COMMISSION ROYALE DES MONUMENTS ET DES SITES  
KONINKLIJKE COMMISSIE VOOR MONUMENTEN EN LANDSCHAPPEN

**Objet : REGION BRUXELLOISE. Demande de permis d'urbanisme portant sur l'extension du réseau de transports en commun de haute performance vers le Nord (Gare du Nord – Haren) à Bruxelles – Nouvelle demande de permis d'urbanisme.**

**Avis de la CRMS**

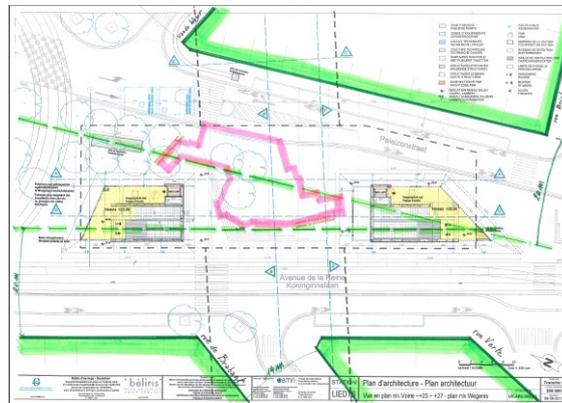
**Pour respecter la logique de « Tracé Royal », la CRMS recommande de conserver une largeur libre de 20 m entre les édicules et les fronts bâtis opposés (en traits tiretés verts au plan ci-après). Les édicules**

*et les plantations (arbres) mordent sur cette largeur voulue libre. Ce qui plaide pour leur déplacement. Pour l'édicule à droite sur ce plan, la CRMS suggère de donner une forme correspondant à l'angle des deux axes.*

Un bunker datant probablement de l'immédiat avant-guerre (DAP, Défense Aérienne Passive) est présent sous la place (en rose). **La CRMS ne s'oppose pas à sa démolition mais demande qu'il soit documenté (visite de la DPC, reportage photographique, avant et pendant la démolition, etc.).**

La Commission observe également la transformation en carrefour à angle droit de celui de la rue de Brabant et l'implantation d'un arbre dans l'axe de la rue. Il s'agirait d'un *Platanus acerifolia* dont la couronne irait au-delà des 15 mètres. **Elle décourage un tel parti. En effet, en l'absence d'une taille régulière, l'implantation d'un arbre à cet endroit nuira progressivement à la visibilité de l'axe complet des rues de Brabant et Gallait, (là où la différenciation progressive des rues a déjà fait perdre toute notion de continuité). L'aménagement projeté de ce carrefour entravera également l'accès des services de secours. La CRMS décourage également le choix du granit comme revêtement de sol et demande l'usage de la pierre bleue, conformément aux prescriptions définies pour le tracé Royal.**

## 2. Station Colignon

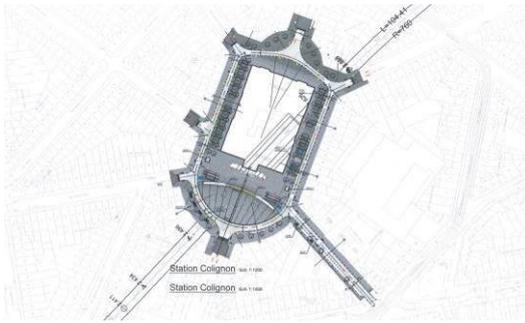
***La CRMS félicite les auteurs pour une série de principe positifs sur lesquels se fonde le projet. Elle relève ainsi la suppression du parking existant devant le perron d'entrée, le dégagement du parvis de l'Hôtel communal, le choix de la pierre bleue pour l'ensemble de la place et le dégagement de la perspective vers l'église royale Sainte Marie.***

Pour autant, elle s'inquiète de l'impact qu'aura inévitablement la signalétique urbaine, et celle de la STIB, sur l'édifice classé, la place et les maisons remarquables des abords. Ces dispositifs ne sont pas documentés sur les simulations 3D alors qu'ils seront bien présents. Il en va de même pour tous les dispositifs techniques et de sécurité (parapets, bollards, potelets anti-stationnement, etc.). ***La CRMS insiste pour que tous ces dispositifs soient limités au strict nécessaire et disposés le plus discrètement possible sur la place. Elle demande de lui soumettre ces informations et se tient disponible pour accompagner ce volet du projet.***

***Par ailleurs, la CRMS décourage le nombre impressionnant de plantations dans les arrondis et sur les côtés de l'Hôtel communal car cela risque de fortement limiter la visibilité des façades qui participent***

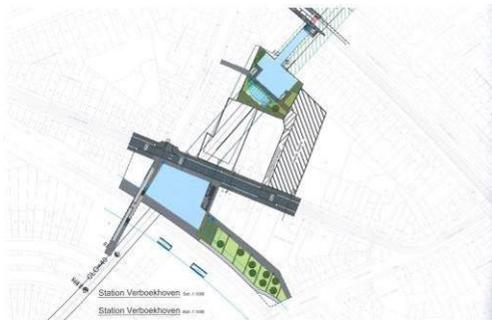
*au caractère remarquable de la place Coligon. Cet aspect devrait être revu de manière globale (y compris le choix des essences).*

Enfin, le projet prévoit un éclairage de bas en haut sur l'ensemble de la place. **La CRMS demande de veiller à la qualité et à la sobriété de cet éclairage (neutre, doux, pas de couleur, pas d'effet spéciaux) et d'éviter la concurrence avec l'éclairage spécifique de l'Hôtel communal (notamment avec les spots enterrés).**

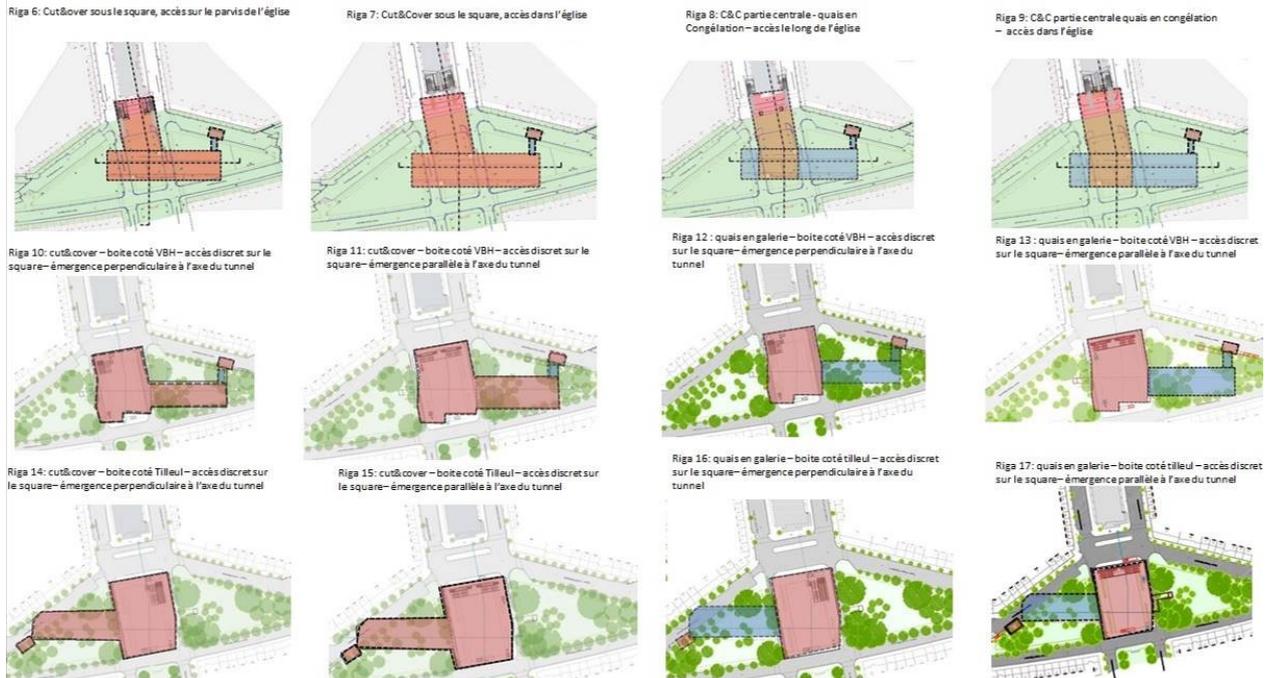
L'examen du projet actuel montre un aménagement final plus respectueux des lieux et des tracés historique. En revanche, si le « cut & cover » de référence, avec son accès à rue, correspond au carré central du square, la construction du reste de la station, au lieu d'être réalisée par galeries horizontales à partir du du cut & cover central comme pour les autres stations, consiste à réaliser un second « cut & cover ». Il correspond au scénario 11, que la CRMS avait fermement rejeté car il implique la réalisation d'un cut & cover dépassant largement la partie rectangulaire centrale et un « déménagement » (!) d'arbres existants – dont remarquables - , le temps de réaliser ce second ouvrage et d'y rapporter l'épaisseur de terre nécessaire pour de grands arbres.

**Cette mise en œuvre ne répond pas aux demandes formulées à plusieurs reprises, déjà en octobre 2017 et à deux reprises en mars 2018, de ne pas mettre en œuvre de cut & cover au-delà du carré rectangulaire central et/ou d'interventions impliquant le déplacement ou l'abattage d'arbres remarquables. La CRMS y est donc fermement défavorable. Elle réitère dès lors sa demande de limiter le principe du « cut & cover » à la partie centrale et de procéder par galeries horizontales pour le reste des interventions (tunnel TBM). La CRMS ne peut souscrire à un motif de rejet qui serait purement financier. Elle juge en effet que la ventilation des coûts doit se faire à l'échelle de l'ensemble de la ligne, des différentes stations, et tenant compte des différents contextes urbains. Les stations Colignon et Riga s'implantent dans des quartiers à valeur patrimoniale remarquable.**

***Outre la prise en compte des aspects paysagers ci-avant, la CRMS réitère sa demande d'étudier une alternative à la deuxième issue projetée, en dehors du périmètre du square à proprement parler, à proximité ou dans l'église comme déjà formulé. Cette deuxième issue permettrait d'assurer une plus***

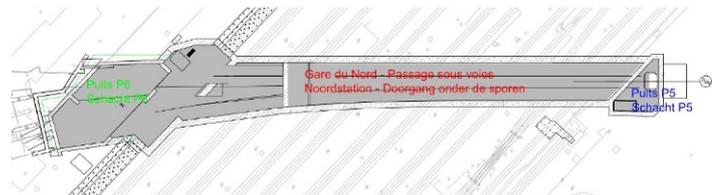
**La CRMS s'interroge sur la nouvelle répartition des espaces verts projetés (aménagement ludique ou d'attente ?).**

Elle rappelle aussi les remarques qu'elle a formulées en sa séance du 13 septembre 2017 : « La deuxième modification d'affectation concerne le futur dépôt à Haren, au nord de Bordet. Pas de remarques sur la redistribution spatiale. Il serait cependant souhaitable **que figure au PRAS le tracé de la nouvelle rue des Jardins Potagers, réalisée dans la foulée du PCD de la Ville, en dédoublement de l'étroite rue de Verdun. L'espace vert, redéployé et plus petit, se développe au long de la rue du Biplan, il serait opportun qu'il se prolonge au long de la nouvelle rue des Jardins Potagers, trop chichement dimensionnée (annexe 3). Il se rapprocherait ainsi de sa surface d'origine. (...) La modification d'affectation au PRAS apparaît ici pertinente, moyennant respect de ce qui précède. »**

**9. Puits 5 et puits 6 (Gare du nord) et la rue Rogier**

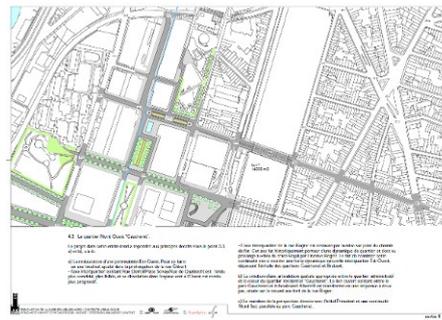
La réalisation du puits P6 implique la démolition du Médical Centre, un des bâtiments survivant de la Jonction Nord Midi des années '50. La CRMS demande de documenter le bâtiment avant d'entamer sa démolition.

La trémie des trams venant du CCN survivra probablement à la création du métro (pour les trams 3, 62 et 93 ; les trams 55 et 32 étant remplacés par le métro), mais l'obstacle physique peut facilement être contourné. La continuité visuelle, sans laquelle la connectivité n'existe pas, devra, elle, être pleinement assurée. **Pour ce faire, l'ouverture devra avoir la largeur de la rue Rogier, à savoir 14 m, les parois s'établissant dans le strict prolongement des alignements existants. Le niveau fini est celui de la rue ; la hauteur libre devant être la plus élevée possible.**

Si la CRMS n'émet pas de remarques concernant les puits P5 et P6 et leur périmètre, elle demande de revoir complètement l'aménagement au sol, après travaux, en particulier à l'ouest de la Jonction Nord Midi. **Les travaux ayant des répercussions fondamentales sur les ouvrages proposés, la demande devrait être retirée pour modification. A défaut, la CRMS est défavorable à la réalisation de ce volet précis du projet. La pertinence d'une révision partielle du PPAS Gaucheret pour resituer la partie ouest de la rue Rogier et le traitement du talus est à étudier.**
